Европейская экономическая комиссия
Комитет по внутреннему транспорту
**Всемирный форум для согласования правил
в области транспортных средств**
**Рабочая группа по общим предписаниям,
касающимся безопасности**

Сто двадцать шестая сессия
 Женева, 10–13 октября 2023 года

**Доклад Рабочей группы по общим предписаниям,
касающимся безопасности, о работе ее сто двадцать
шестой сессии**
Содержание

«Рис. 1

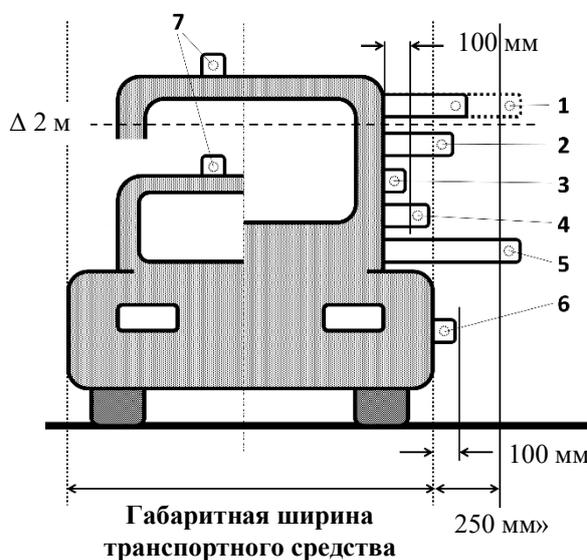
Приложение 9 изменить следующим образом:

**ИСПЫТАНИЕ НА УДАР
МАЯТНИКОМ**

**Устройство непрямого обзора
КЛАСС II-VII**
